PIATTAFORMA TECNOLOGICA PER IL TRATTAMENTO E LA VALORIZZAZIONE
DEI R.S.U. SITA IN C\DA BORRANEA NEL COMUNE DI TRAPANI

LOTTO 1: IMPIANTO DI DISCARICA PER RIFIUTI NON PERICOLOSI

Relazione di riscontro note *Autorità di Bacino prot.*
8512 del 26-giu-2020

82 PET1 PE 01 RD 0002.1 A

Figura 1 - Corografia su immagine da satellite con indicazione delle aree occupate dagli impianti in progetto e dei fossi di guardia a monte della S.P. 43 - scala 1:10.000

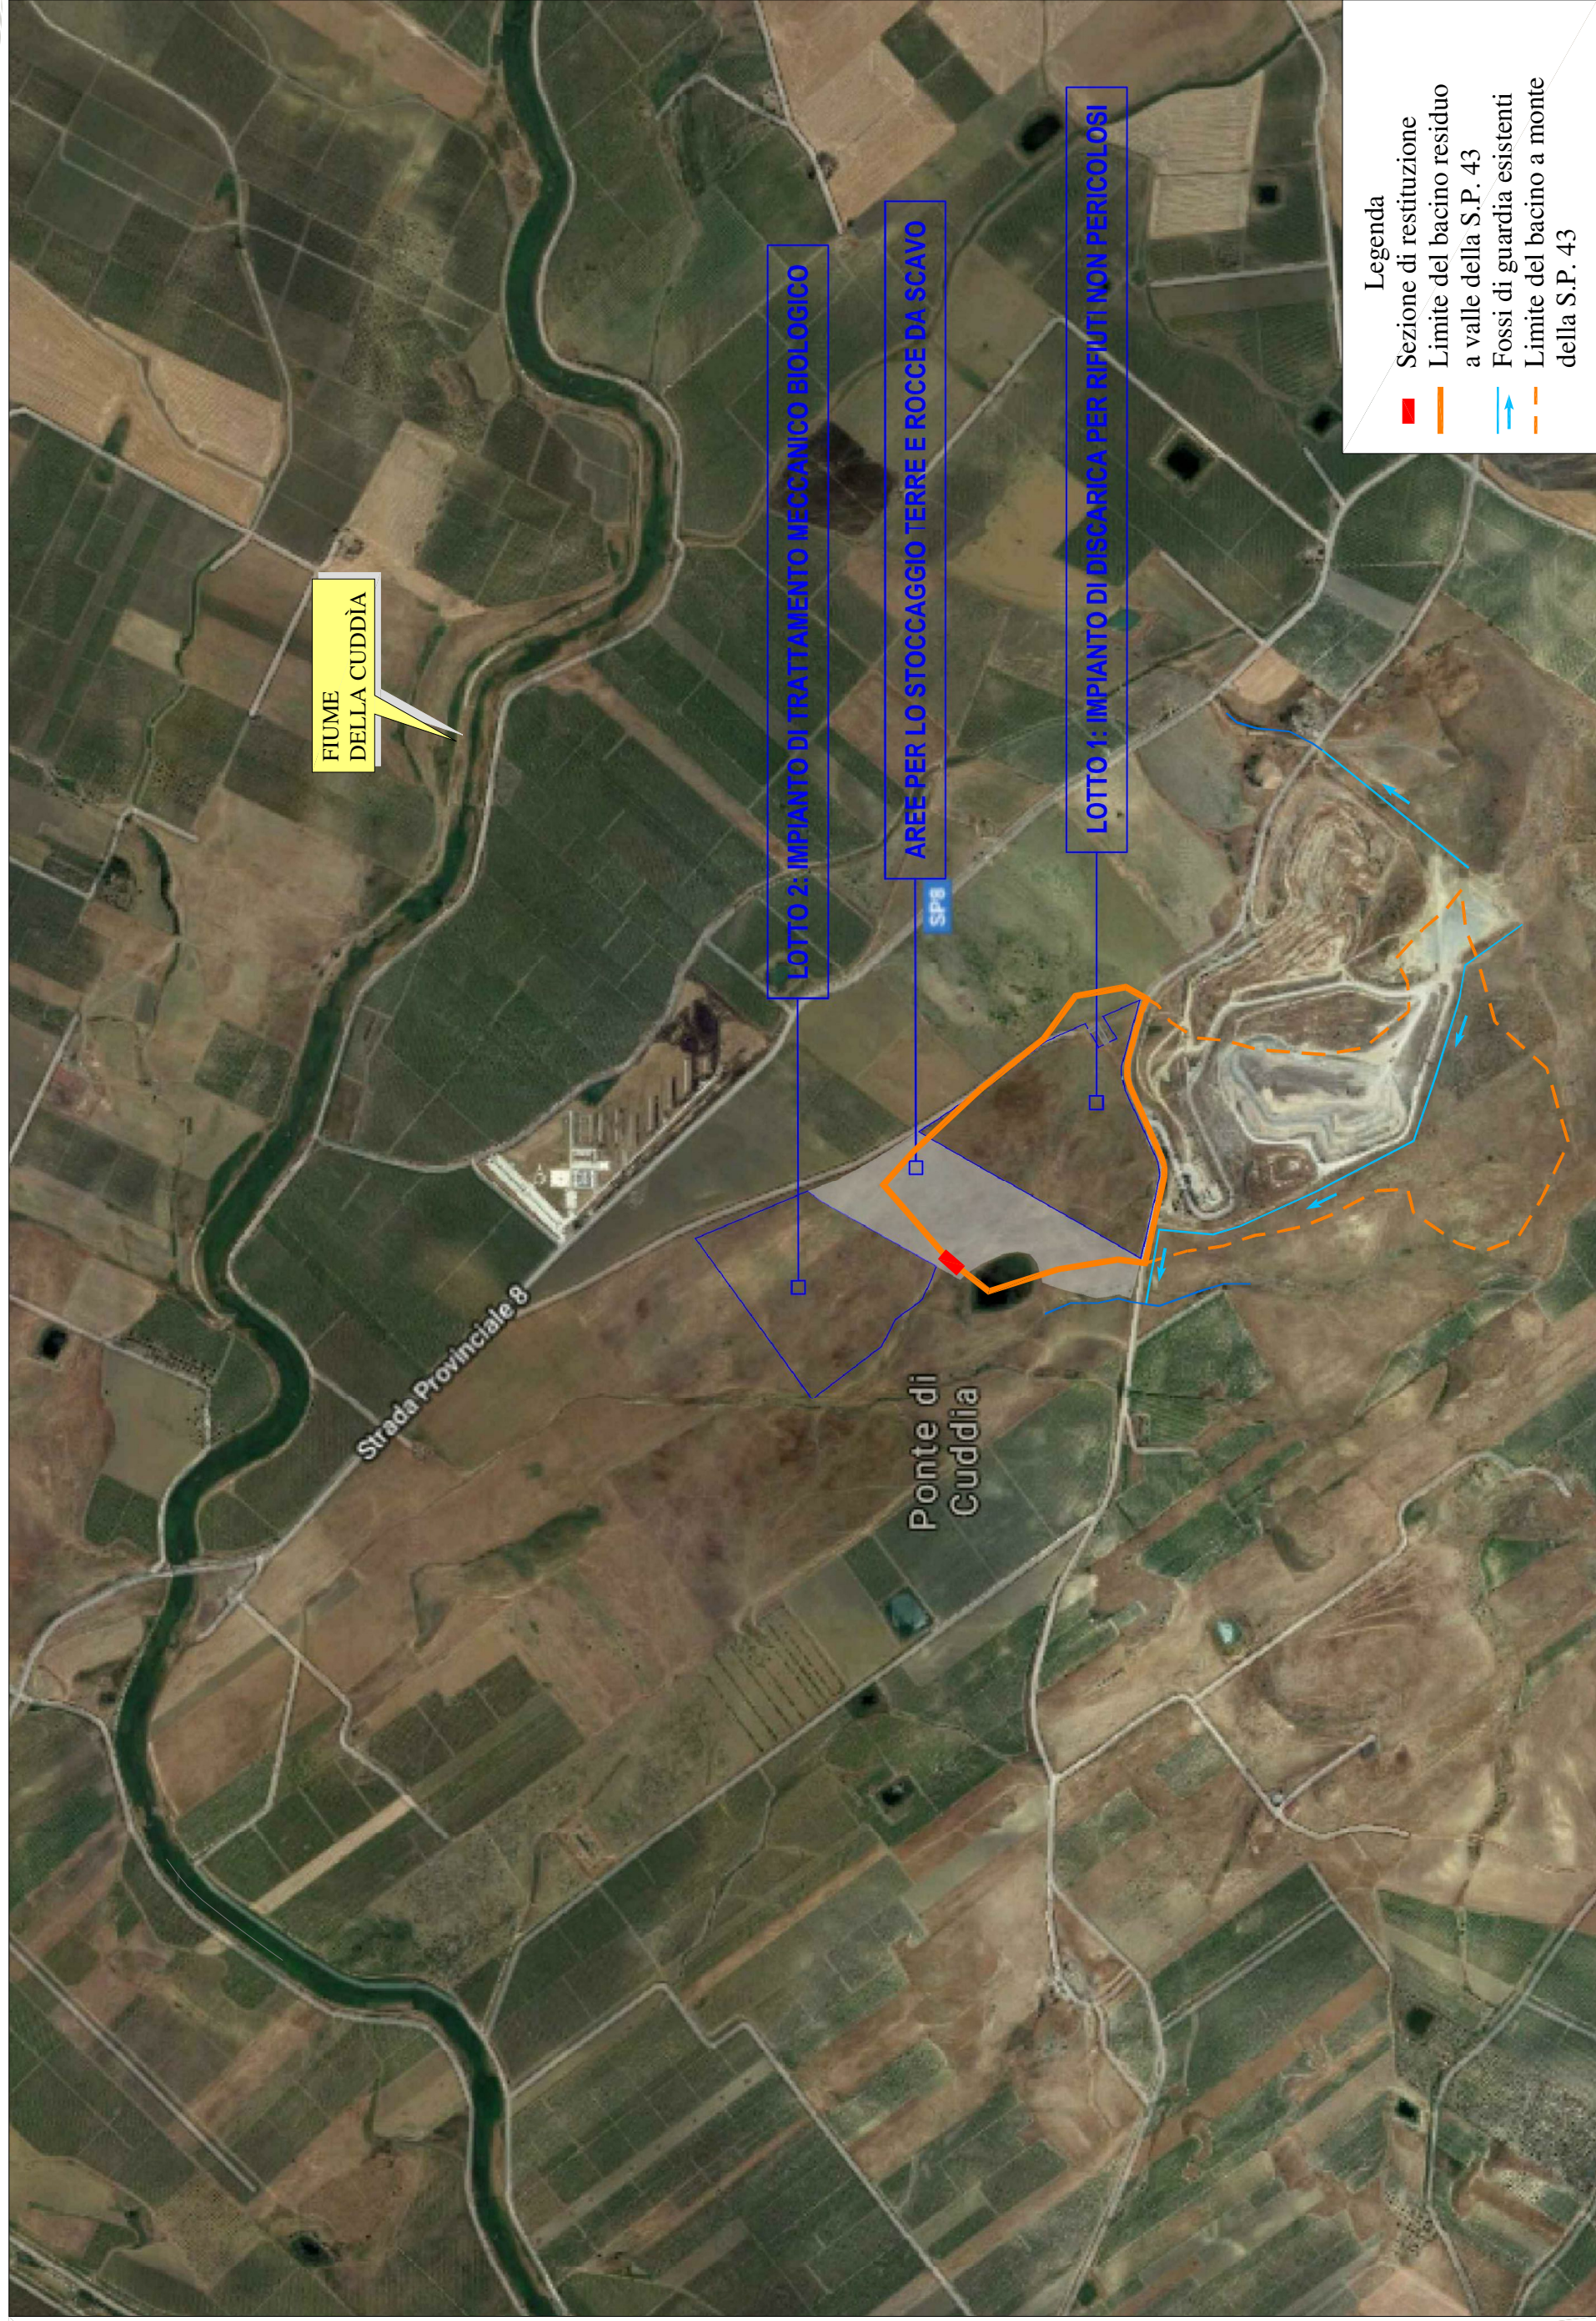
L'Autorità di Bacino ha rilevato alcune criticità, per gli aspetti di competenza, che hanno reso necessari adeguati approfondimenti relativamente all'assetto attuale del reticolo idrografico che caratterizza l'ambito di intervento, nella fase di acquisizione di pareri e autorizzazioni ai fini della approvazione del progetto esecutivo della Piattaforma tecnologica per il trattamento e la valorizzazione dei R.S.U. prevista in Contrada Borraea nel Comune di Trapani - lotto I: impianto di discarica di rifiuti non pericolosi.

In particolare, l'AdB indica la necessità di una integrazione documentale finalizzata a meglio caratterizzare l'intervento e ad assicurare il buon regime delle acque.

L'andamento planimetrico di questi fossi di guardia è rappresentato in figura 1, nella quale si evidenzia che essi trovano recapito in impluvi, uno a est e l'altro a ovest della discarica esistente nonché dell'area in cui ricade l'intervento del presente progetto. In particolare, il fosso di guardia a ovest è stato prolungato a monte della S.P. 43, parallelamente a essa, in modo da scaricare le proprie acque nell'impluvio più prossimo ma distinto dal Fosso Borraanea. Tale impluvio prosegue a valle del sito di intervento, per confluire nel fiume della Cuddia, non interessando in alcun modo l'area che sarà impegnata dagli impianti previsti nel presente progetto.

Nella medesima Figura 1 è stato indicato il bacino residuo a valle della S.P. 43 effettivamente sotteso dalla sezione di chiusura adottata, coincidente con la sezione in corrispondenza della quale in progetto è stata prevista la restituzione delle acque meteoriche drenate dagli impianti dedicati.

Per quanto prima illustrato, la porzione a monte della S.P. 43 si deve considerare definitivamente esclusa ai fini della formazione dei deflussi che possono impegnare il Fosso Borraea nel tratto immediatamente a valle della stessa strada.

Nell'assetto attuale del reticolo idrografico in esame, si può quindi affermare che soltanto le acque meteoriche zenitali che investono, per un tratto limitato, la piattaforma stradale della S.P. 43, mediante una breve (circa 30 m) canaletta di raccolta esistente a margine della carreggiata, possono raggiungere il Fosso Borraea e che non vi è alcun altro apporto idrico da monte.

Figura 2 - Corografia dell'ambito in cui ricadono gli impianti in progetto
Stralcio dal foglio 605120 della CTR scala 1:10.000

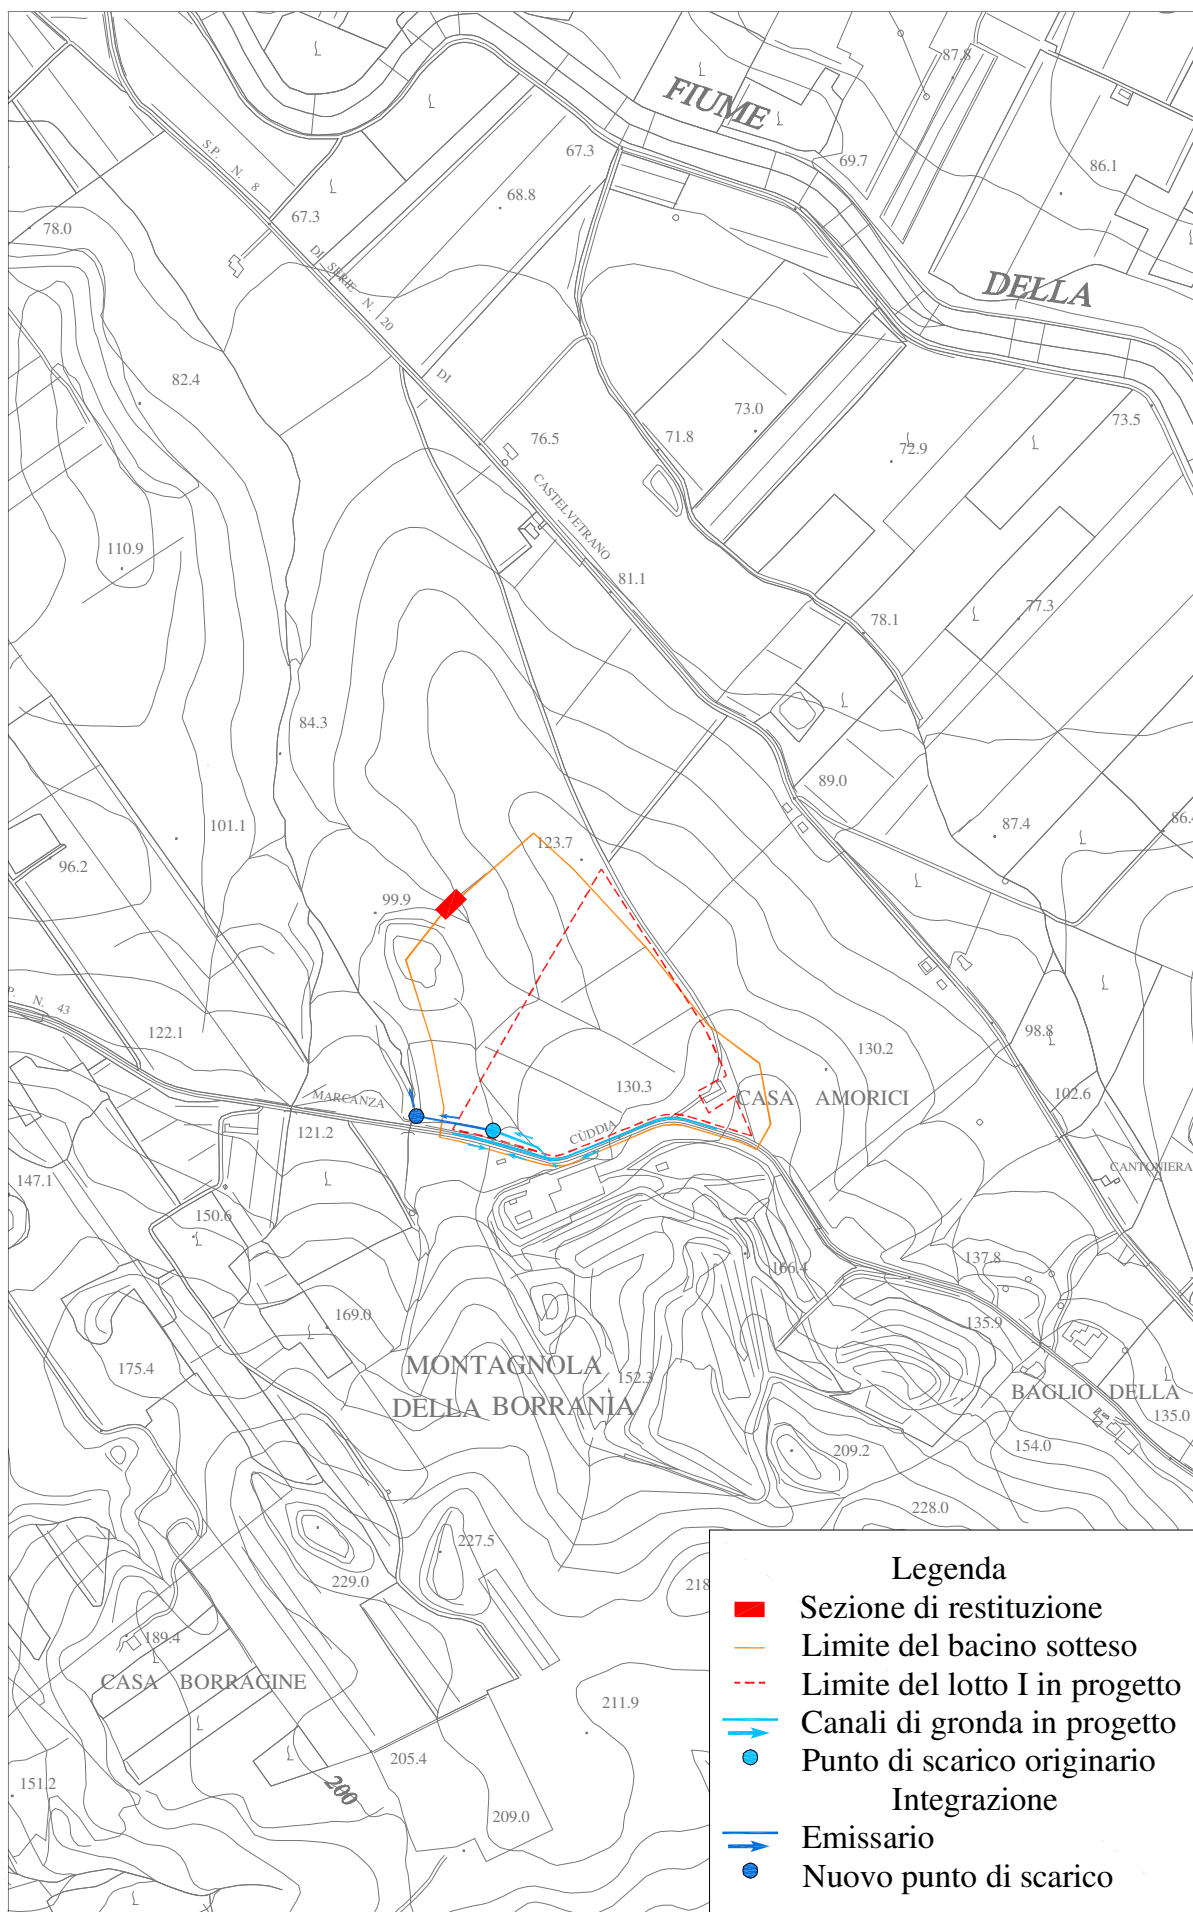
In seguito alle interlocuzioni intrattenute con l'AdB, come illustrato in premessa, i progettisti hanno preso atto della necessità di intervenire sullo schema di opere previste in progetto relativamente alla intercettazione delle acque provenienti da aree esterne all'impianto, sostanzialmente limitate alle acque zenitali che raggiungono la piattaforma stradale della S.P. 43. In particolare, è stata condivisa la necessità di garantire la adeguatezza del punto di scarico ai fini del mantenimento del buon regime delle acque.

L'andamento planimetrico del fosso di guardia è indicato in figura 2, sullo stralcio del foglio n. 605120 della CTR della Regione Siciliana (scala 1:10.000), comprendente l'ambito territoriale di interesse, nel quale è evidenziato il punto di scarico previsto. Nello stesso punto di scarico delle acque raccolte dai canali di gronda pervengono anche le acque prodotte dalla trincea drenante prevista in progetto sotto la stessa S.P. 43 e, infine, le acque derivate dal tombino stradale in corrispondenza del quale recapita la canaletta di raccolta esistente a margine della carreggiata, prima indicata.

Le opere in progetto sono state pertanto integrate, prevedendo che le acque che originariamente avrebbero confluito nel punto di scarico individuato in precedenza siano raccolte, nello stesso sito, in un manufatto di riunione dal quale si originerà una tubazione, con funzione di canale emissario, che garantirà lo scarico delle acque nel vicino impluvio a ovest, immediatamente a valle di un tombino stradale esistente.

Con i canali di gronda già previsti in progetto e con le opere integrative ora descritte si garantisce che anche i limitati apporti idrici provenienti dalla S.P. 43 non potranno defluire liberamente verso valle, e saranno inoltre eliminati la breve canaletta esistente, che versa in stato di abbandono, nonché il relativo scarico nel Fosso Borranea.

Il manufatto di riunione sarà costituito da un pozzetto di dimensioni interne nette 1,80m × 1,80m, adeguato a ricevere le acque provenienti dai canali di gronda e dalla trincea drenante in progetto. Inoltre nello stesso manufatto perverranno le acque derivate, mediante una canaletta appositamente prevista in progetto, a valle del tombino stradale esistente in corrispondenza del Fosso Borranea, peraltro ormai privo di bacino scolante.

Dal manufatto di riunione è prevista la realizzazione di un canale emissario costituito da una tubazione interrata di diametro DN 800 mm.

In relazione all'andamento topografico lungo tale emissario, in particolare alle quota iniziale e finale dello stesso, si è stimato che sarà possibile conferire alla tubazione una pendenza superiore al 2‰. Con riferimento a questo valore minimo prudenziale si è valutato che la portata massima convogliabile in condizioni di corrente a pelo libero è di circa 615 l/s. Tale valore è certamente molto maggiore delle portate che potranno effettivamente raggiungere l'emissario, per quanto in precedenza illustrato. Si è comunque assegnato il diametro di 800 mm facendo riferimento, piuttosto che a condizioni di sufficienza idraulica, a condizioni di efficienza
